国立研究開発法人日本原子力研究開発機構 核燃料サイクル工学研究所
再処理施設に係る廃止措置計画変更認可申請書

核燃料サイクル工学研究所 再処理施設 廃止措置計画変更認可申請書

(ガラス固化技術開発施設の熔融炉制御盤の更新)

(ガラス固化技術開発施設の固化セルのインセルクーラの電動機ユニットの交換)

別図－1 溶融炉制御盤 (LP21.2) の概要図

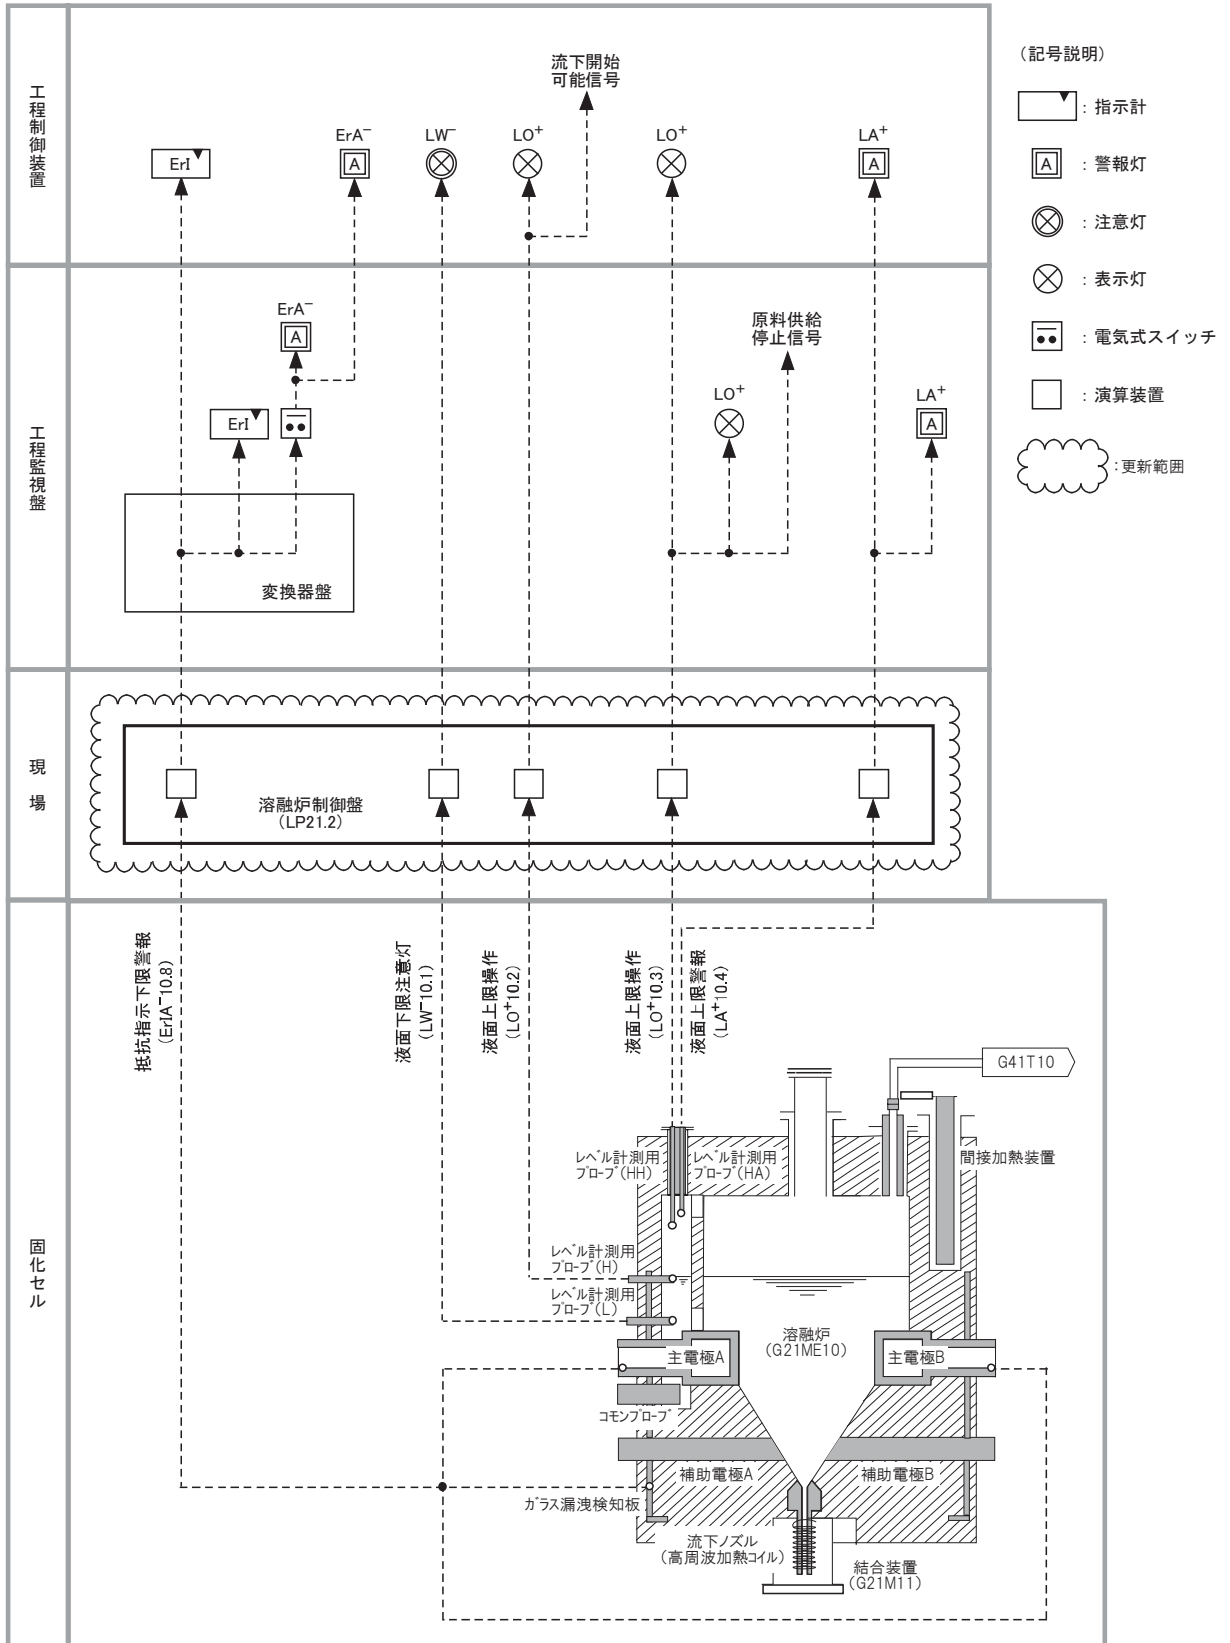
本申請により更新する溶融炉制御盤 (LP21.2) は、既設と同等の性能及び機能を有するとともに、その機能を健全に維持するため、適切な試験、検査、保守、修理が行えるよう設計する。

溶融炉制御盤 (LP21.2) の概要を別図－1 に示す。

別図-2 溶融炉制御盤 (LP21.2) に係る計装系統概要図

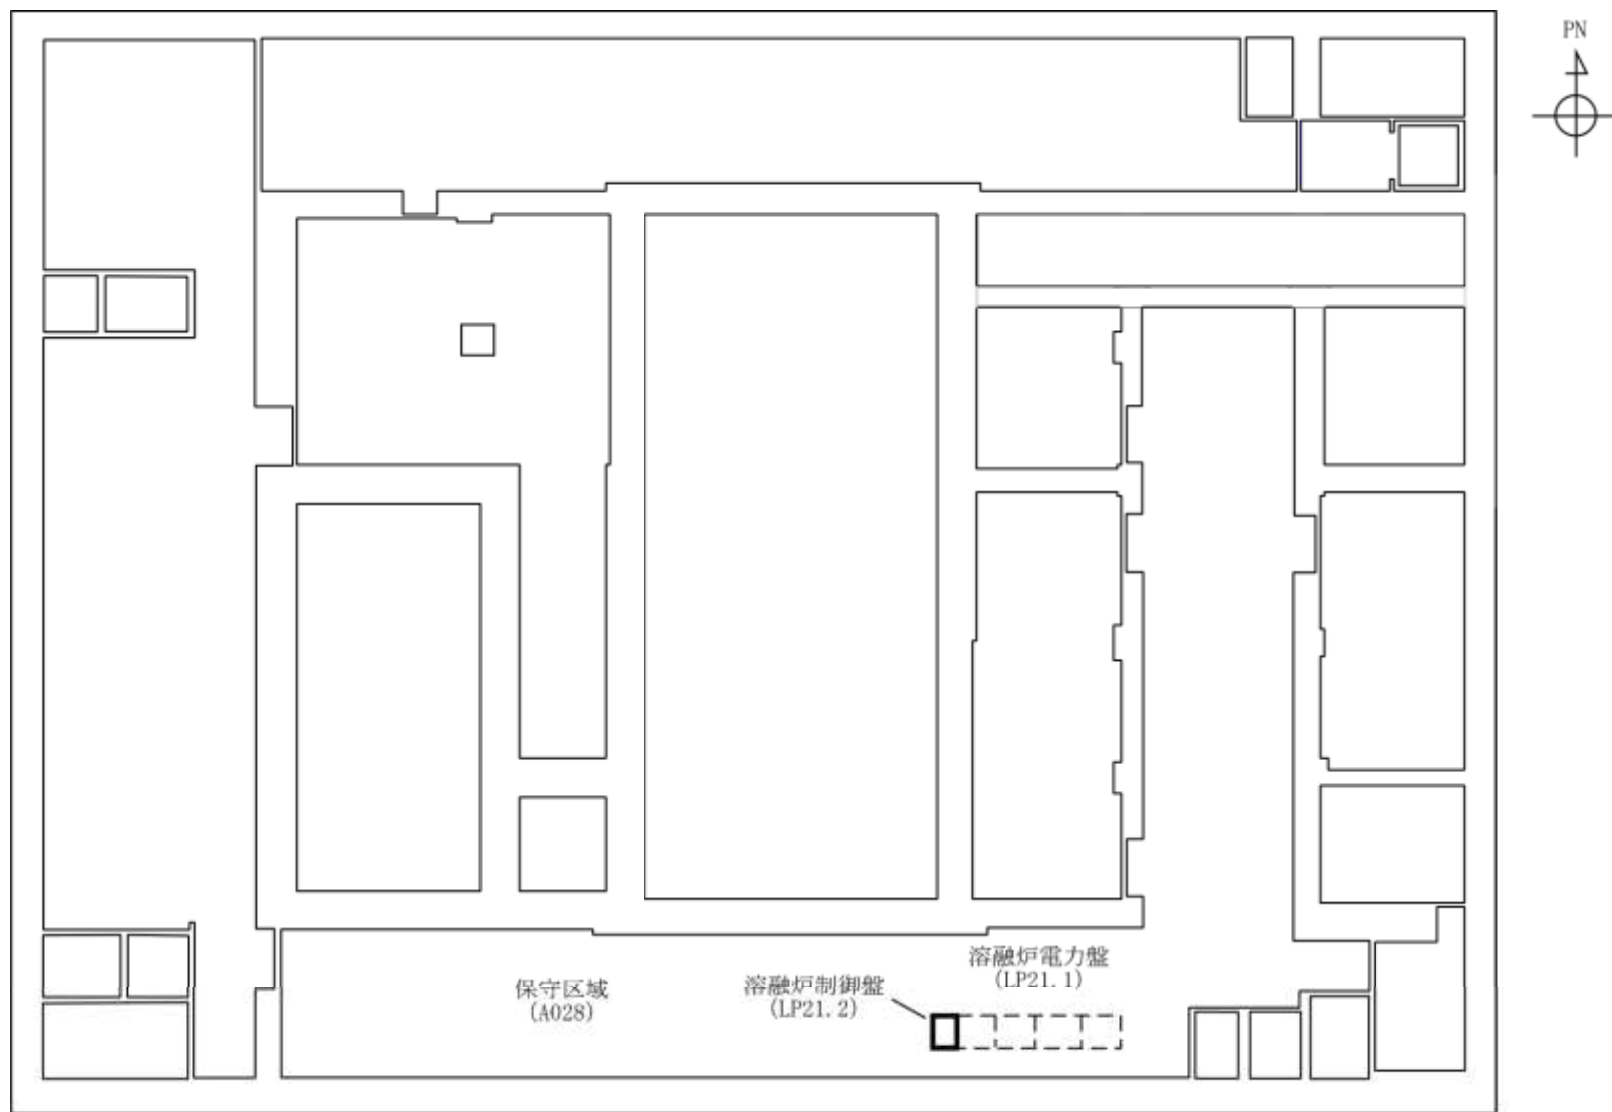
炉内のガラス液面は、溶融炉制御盤 (LP21.2) にて、溶融炉 (G21ME10) に設置された4本のレベル計測用プローブ (HA、HH、H、L) とコモンプローブ間の電気抵抗を基に検出し、工程制御装置等に伝送するよう設計されており、設計内容に変更はない。

主電極・金属ケーシング間の抵抗指示は、溶融炉制御盤 (LP21.2) にて、溶融炉 (G21ME10) に設置されたガラス漏洩検知板と主電極間の電気抵抗を算出し、工程制御装置等に伝送するよう設計されており、設計内容に変更はない。

溶融炉制御盤 (LP21.2) に係る計装系統概要を別図－2、溶融炉制御盤 (LP21.2) の仕様を表－1 に示す。

別図－3 溶融炉制御盤 (LP21.2) の配置図 (ガラス固化技術開発棟 地下1階)

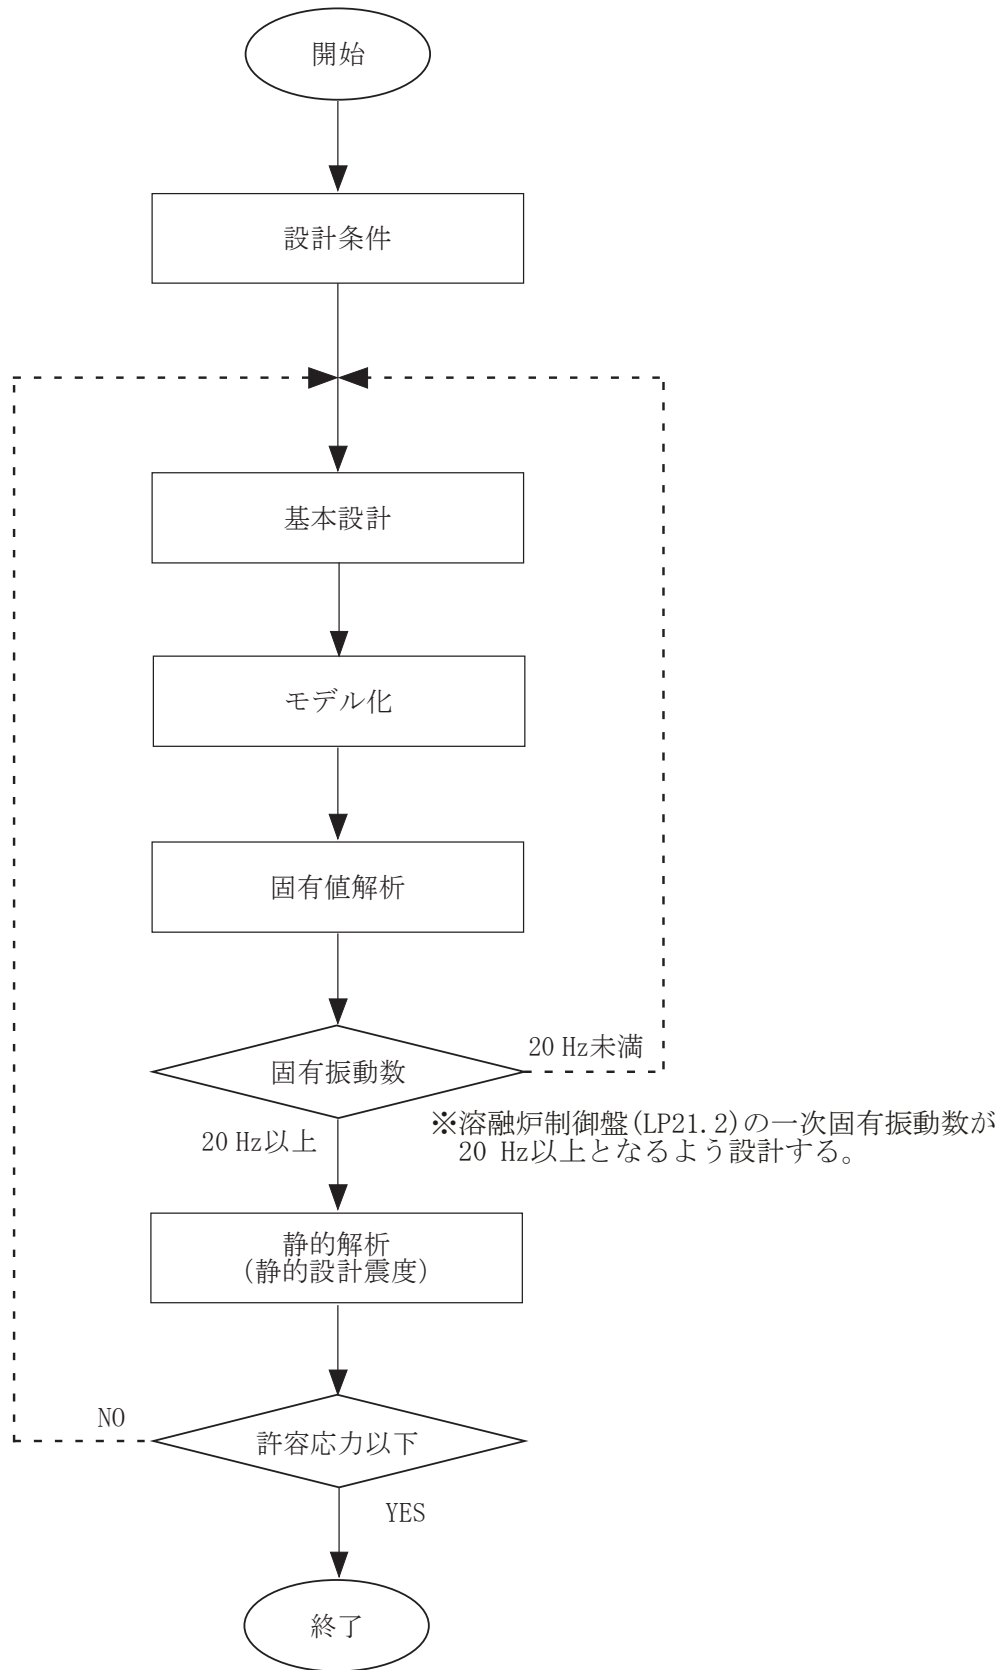
本施設の保守区域 (A028) に熔融炉制御盤 (LP21.2) を配置する。配置場所を別図 - 3 に示す。

図-2 溶融炉制御盤 (LP21.2) の解析モデル

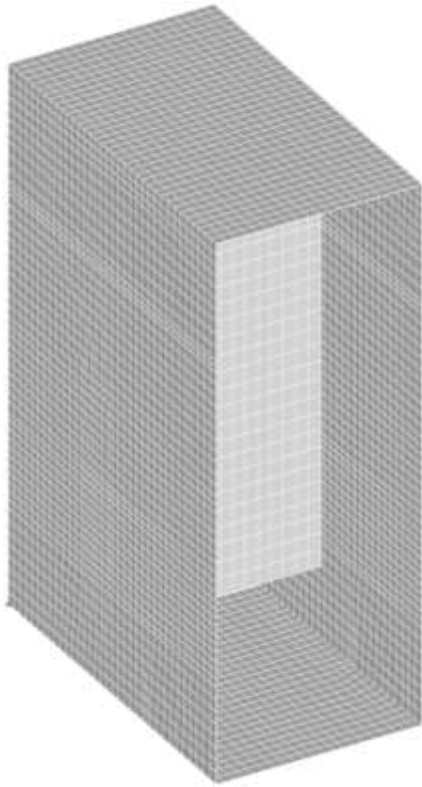
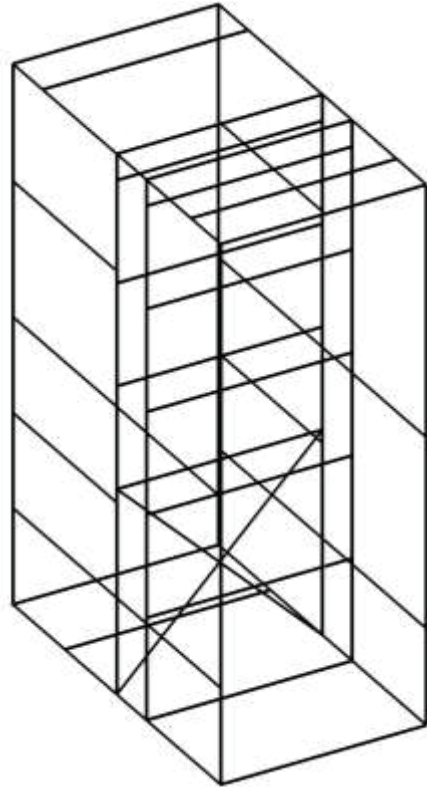
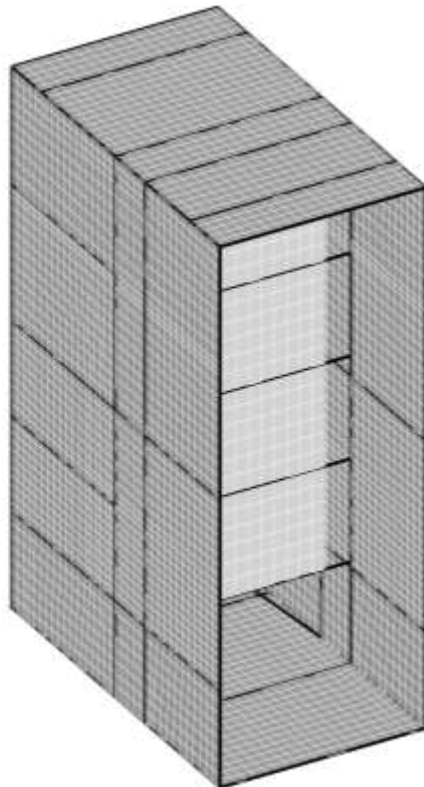
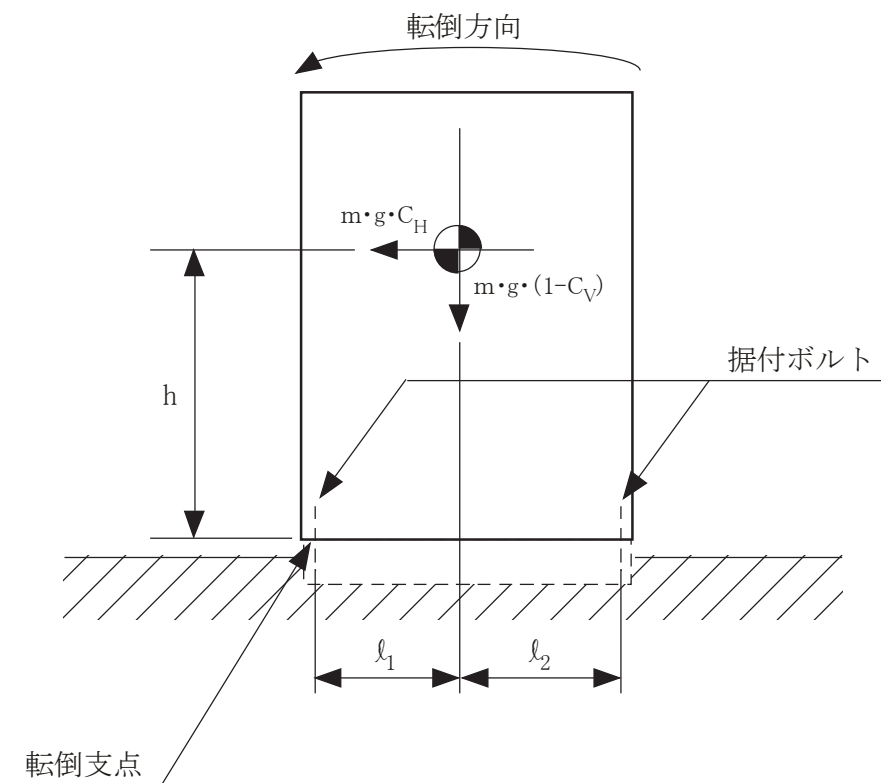
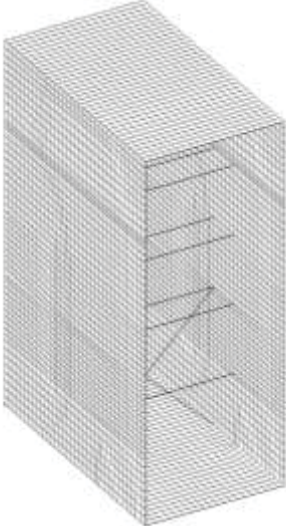
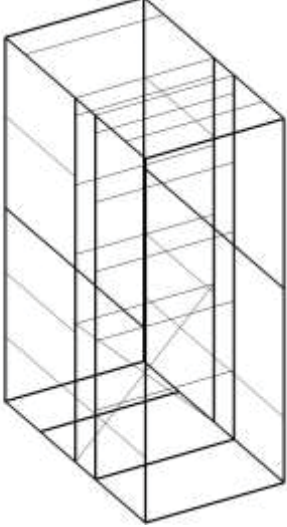
熔融炉制御盤（LP21.2）を図－2 に示す解析モデルに置換し、固有振動数の解析を行った。解析モデル構成要素の部材を表－8 に示す。解析の結果、表－2 に示すとおり熔融炉制御盤（LP21.2）の固有振動数は 20 Hz を上回っており、剛構造であることを確認した。

機器番号	固有振動数(Hz)
LP21.2	26.7

図－ 3 溶融炉制御盤（LP21.2）の応力計算モデル

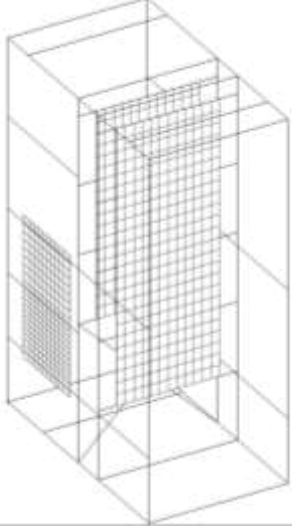
据付ボルトに対する引張応力は、最も厳しい条件として、図－3に示すとおり据付ボルトを支点とする転倒を考え、これを片側の据付ボルトのみで受けるものとして下式より求める。

$$F_b = m \cdot g \frac{C_H \cdot h - (1 - C_V) \ell_1}{n_f (\ell_1 + \ell_2)}$$

別図－3 電動機ユニット概要図

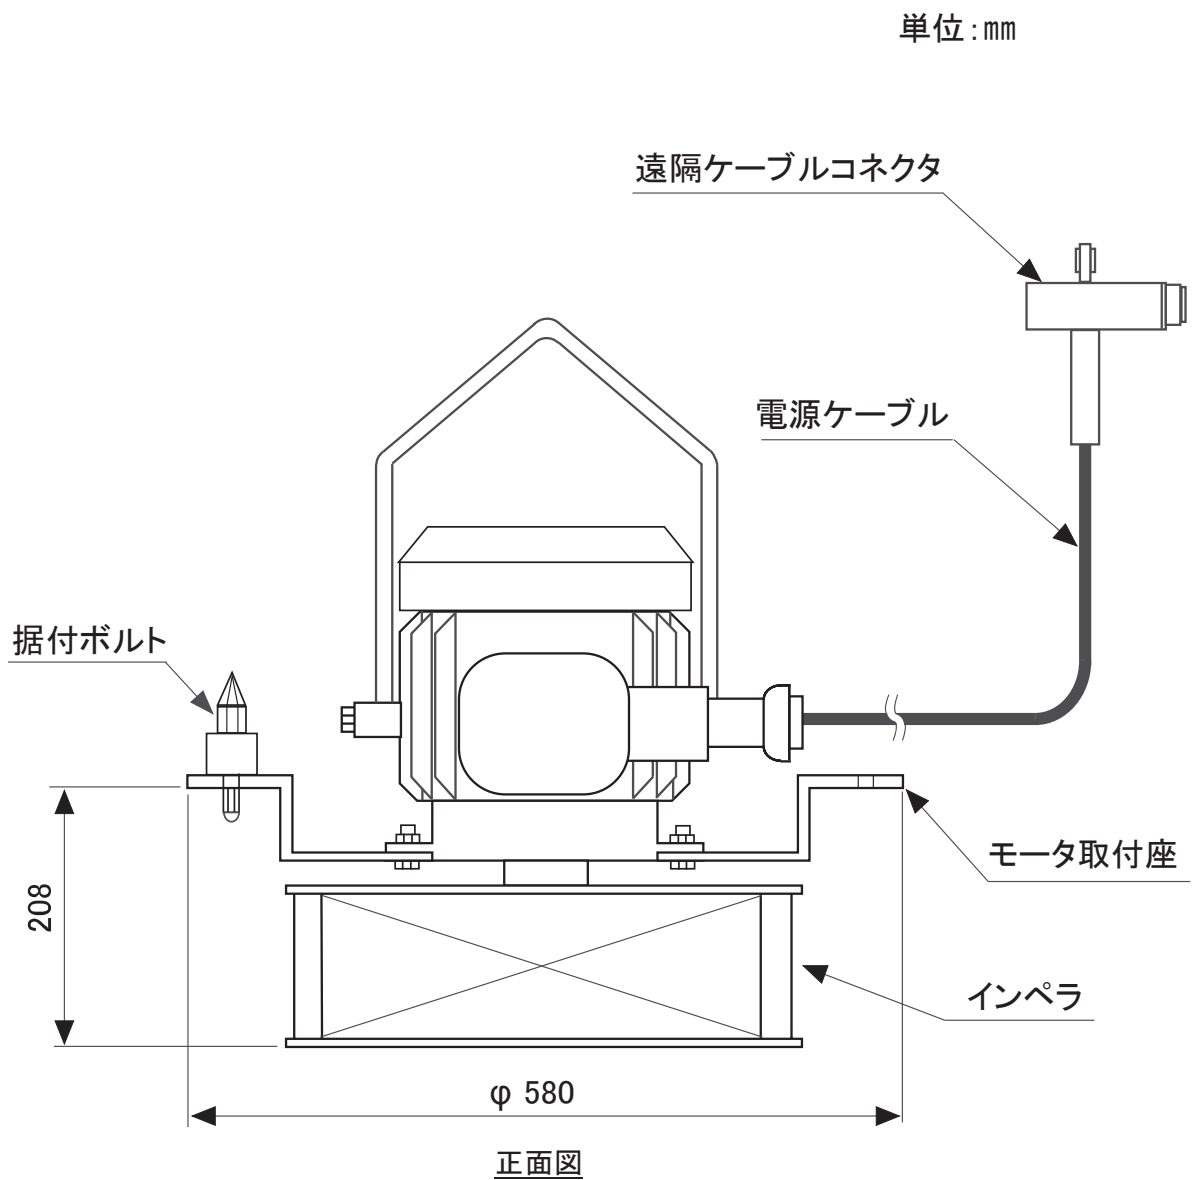
本申請により交換するインセルクーラ（G43H19）のファン（G43H19.2）の電動機ユニットは、既設と同一仕様とする。

概略寸法*1 (mm)	材質*2	回転数*3 (min ⁻¹)	風量 (m ³ /min)	概略重量 (kg)	電動機				据付ボルト
					種類	出力 (kW)	極数	定格電流 (A)	
φ580 ×208	SUS304	1420	68.3	79	三相誘導 電動機	3.7	4	7.6	M16×8
